CENTRALE HYDROELECTRIQUE DE LA SARENNE

**Comparaison des impacts environnementaux entre le
projet initial (juillet 2014) et le projet mis à jour
(septembre 2019)**

3.1.1. Modification du tronçon aval entre la centrale et la sortie intermédiaire au niveau du Pont de Sarenne

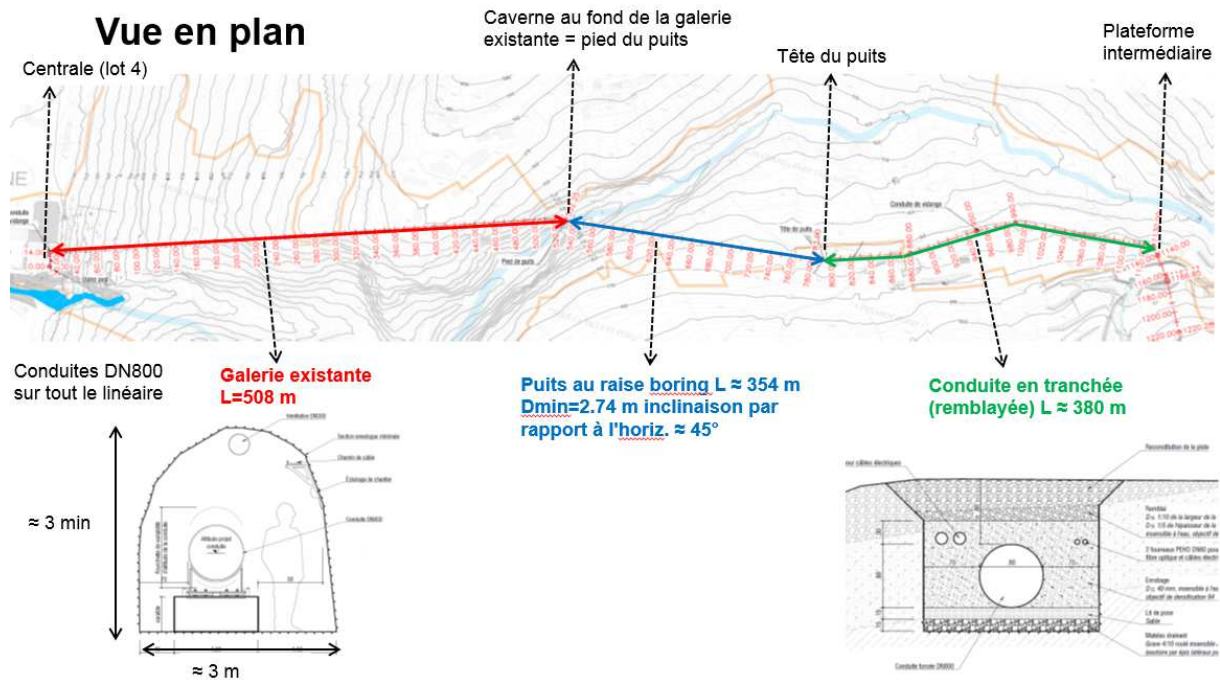
Sur ce tronçon du chemin d'eau souterrain, le projet approuvé en juillet 2014 envisageait de prolonger la galerie existante jusqu'au pied d'un puits vertical qui ressortait en rive droite de la Sarenne, à proximité du Pont de Sarenne (RD 211a). **En raison des contraintes géologiques fortes en rive droite, la sortie a été reportée en rive gauche.**

La version du projet autorisée en février 2019 retenait la solution d'un forage dirigé de petit diamètre, équipé d'une conduite forcée, dont la technologie exclusive est développée par une entreprise norvégienne (Norhard). Cette solution s'est avérée non faisable pour des raisons techniques (risque de blocage de l'engin de forage) et contractuelles (responsabilité sur la fourniture et la pose de la conduite, garanties, engagement sur les délais).

La solution alternative, retenue suite à un comité d'experts, est de réutiliser la galerie existante subhorizontale, de creuser un puits incliné à 45° (dénivelé 240 m) qui relie cette galerie à une plateforme à créer au niveau de la sortie intermédiaire en rive gauche du Pont de Sarenne et, enfin, de rejoindre l'entrée de la galerie amont par un tronçon de conduite enterrée de 380 m. La longueur totale du tronçon aval est d'environ 1 240 m linéaires.

L'ensemble du tronçon aval sera équipé d'une conduite forcée en acier de diamètre 800 mm.

3.1.2. Modification du tronçon amont entre le Pont de Sarenne et la prise d'eau

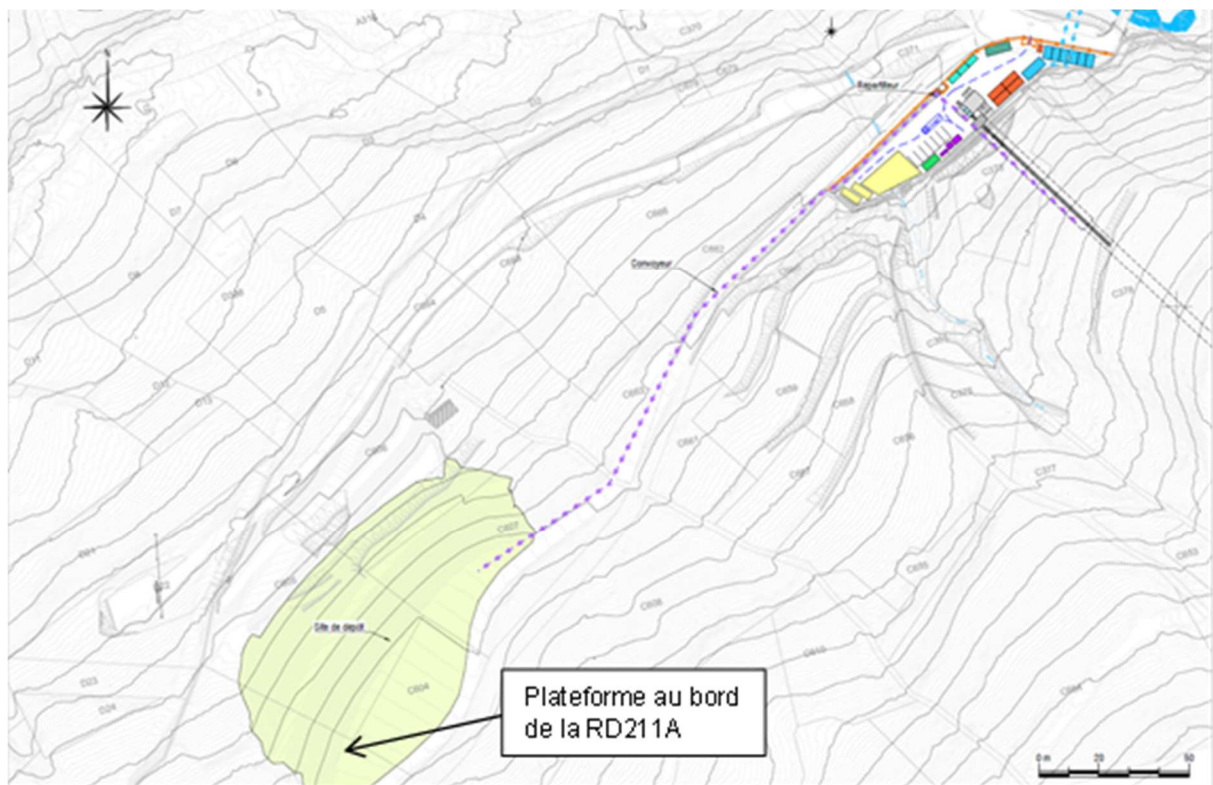
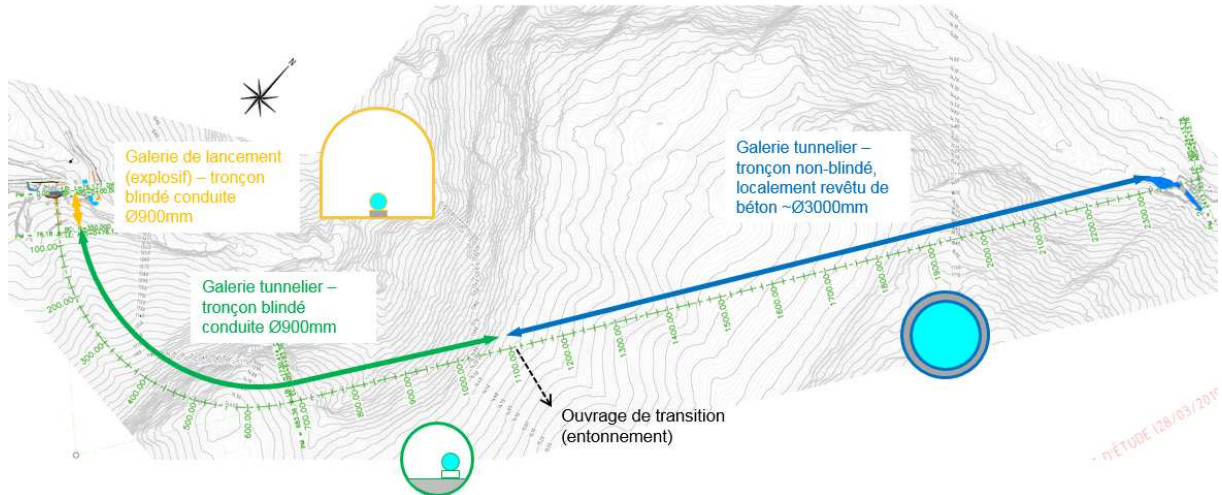
Pour le tronçon amont, le contrat de Concession approuvé en juillet 2014 prévoyait deux galeries subhorizontales, reliées par l'intermédiaire d'un puits vertical, situé à proximité du hameau du Rosay.

Afin de s'affranchir des difficultés géotechniques et d'éviter les incidences négatives dans le secteur du Rosay (trafic de camions et gestion des matériaux excavés notamment), le projet autorisé en février 2019 adoptait une solution mixte :

- Une galerie intermédiaire creusée à l'explosif, sur une longueur d'environ 1 000 m ;
- Un forage dirigé amont, d'une longueur d'environ 1 300 m.

L'objectif de la modification proposée en septembre 2019 est double : supprimer le forage dirigé amont (technologie Norhard) et limiter l'usage de la technologie traditionnelle à l'explosif (qui nécessite des mesures de protection contre les risques amiantes lourdes et coûteuses). La solution proposée est le recours à un mini-tunnelier à grippeur pour creuser un tunnel de 3,50 m de diamètre sur une longueur de 2 420 m linéaires avec une pente de 20 %. Seuls les 70 premiers mètres nécessiteront un forage à l'explosif.

La technologie du tunnelier limite l'exposition directe des ouvriers de l'entreprise de travaux au risque amiante d'une part du fait d'équipes d'intervention plus restreintes et, d'autre part, grâce à une technique d'excavation moins émissive en fibres que l'usage d'explosifs.

Une conduite forcée de diamètre 900 mm sera installée sur les 1 380 m aval ; à l'amont de l'ouvrage de transition, l'écoulement en charge se fera dans la galerie en pleine section. Ce choix technique permet de réduire les vitesses et par conséquent les pertes de charge (optimisation de la production d'électricité).

3.2. Modifications concernant la prise d'eau (article 16-6 du cahier des charges de la concession)

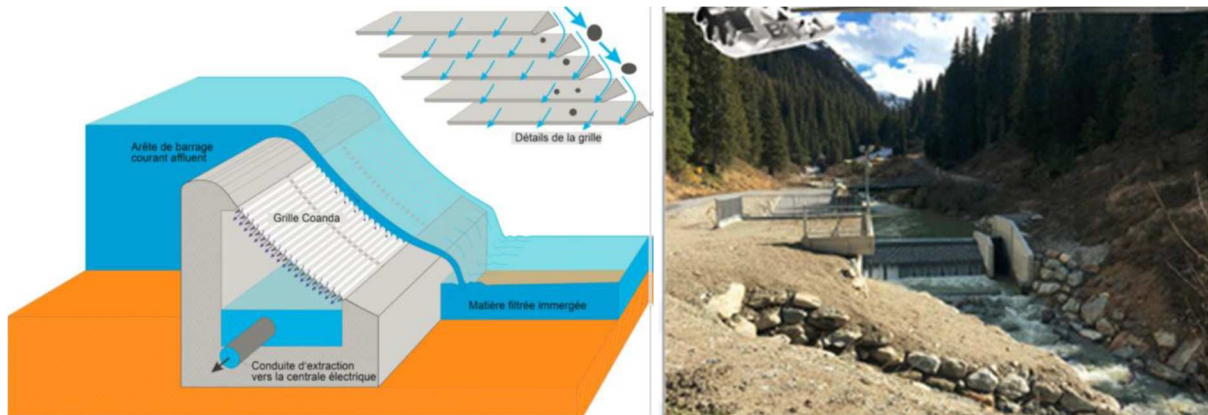
Par rapport au projet retenu dans le contrat de Concession, le projet retenu, de la même façon que le projet autorisé en février 2019, ne dispose plus d'une galerie horizontale à l'amont, qui permettait la décantation des eaux avant leur entrée dans la conduite. De ce fait, il est nécessaire de construire un dessableur externe sur le site de la prise d'eau.

La transparence sédimentaire demandée dans le cadre de la concession, sera assurée dès la conception, par le choix d'une prise d'eau « par le dessous », de type Coanda (en remplacement de la prise latérale du projet autorisé en février 2019). Une fois la retenue comblée (volume de 500 m³), la prise d'eau ne constituera plus d'obstacle au transit sédimentaire de la Sarenne.

La montaison des poissons est assurée par une passe à bassins en rive gauche, à travers laquelle s'écoulent les 120 l/s du débit réservé. La dévalaison des poissons est réalisée par-dessus la grille Coanda (ichtyophile avec un espacement de barreaux de 1 mm) protégée par une grille grossière et par la passe à poissons.

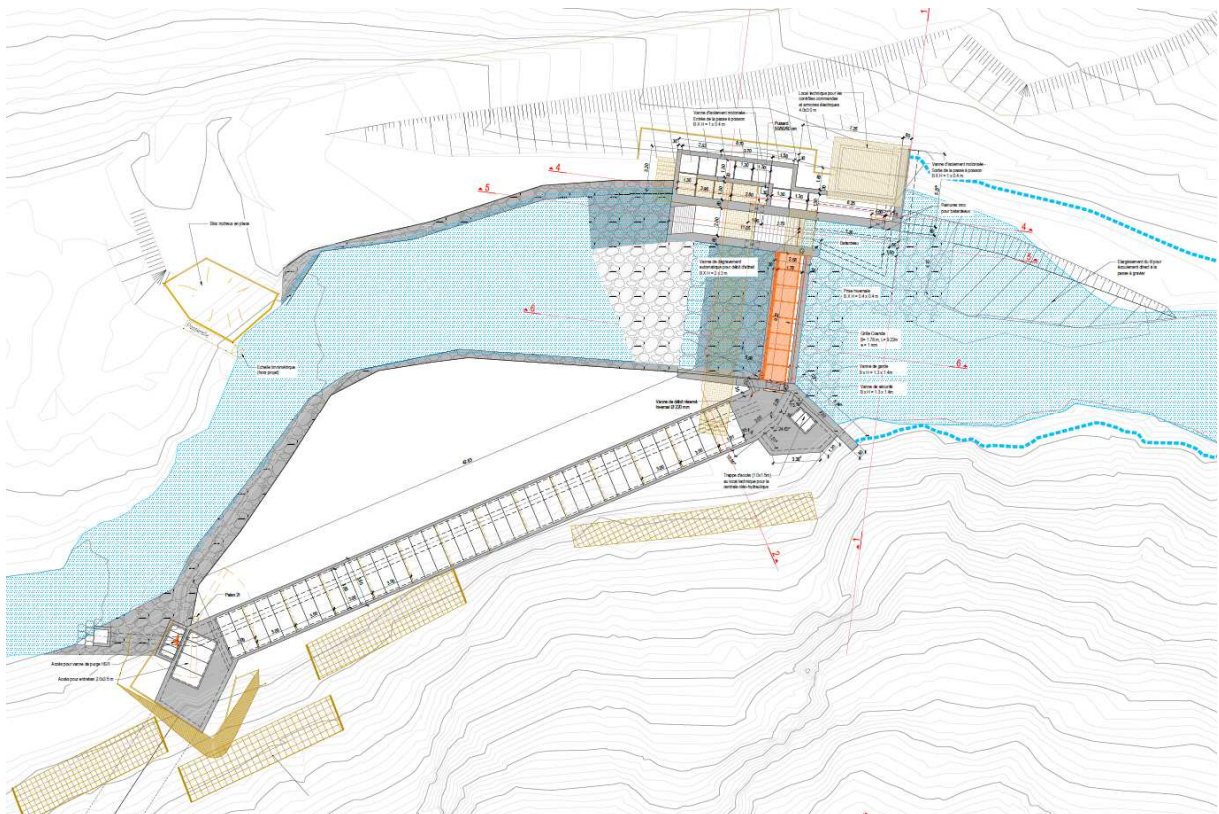
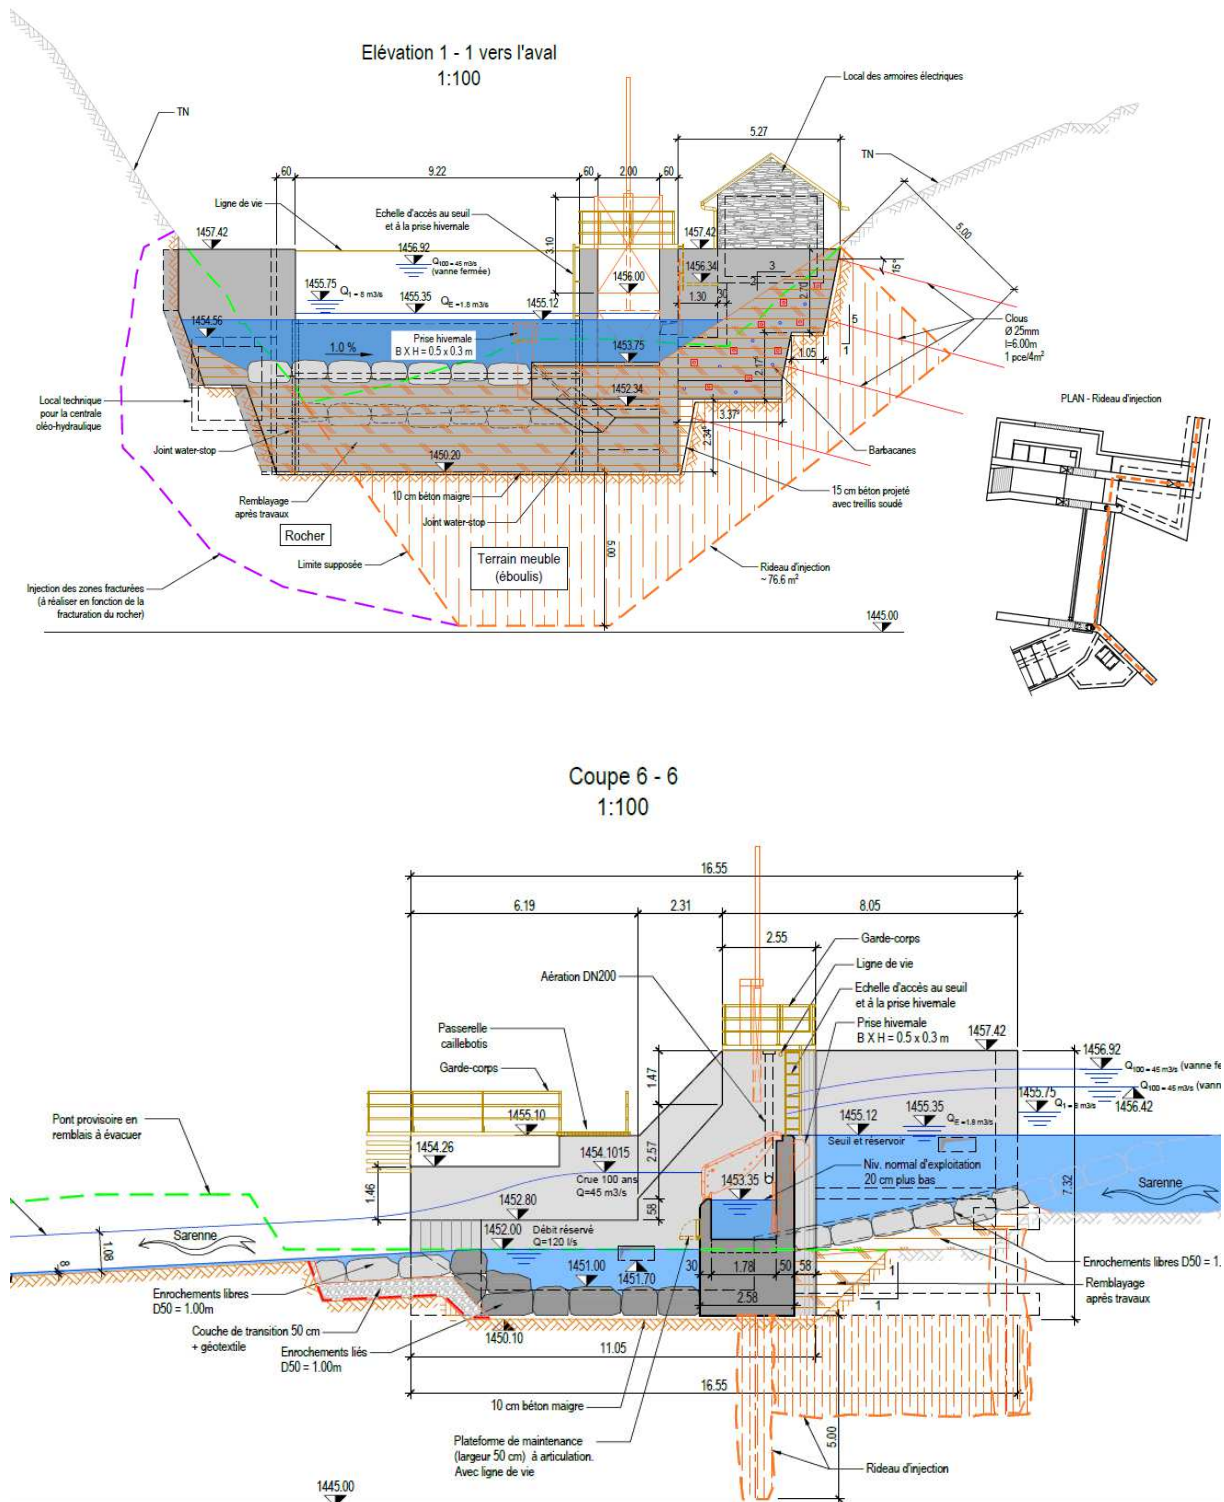
Pour maintenir le bon fonctionnement de la passe à poissons et éviter l'accumulation de dépôts solides qui peut se produire devant l'entrée latérale amont, un canal de dégrèvement équipé d'une vanne motorisée permettra de réaliser des chasses régulièrement.

La transparence hydraulique est assurée par un seuil fixe en amont de la grille dont la cote et la longueur sont calculées pour déverser les débits supérieurs au débit réservé (120 l/s).
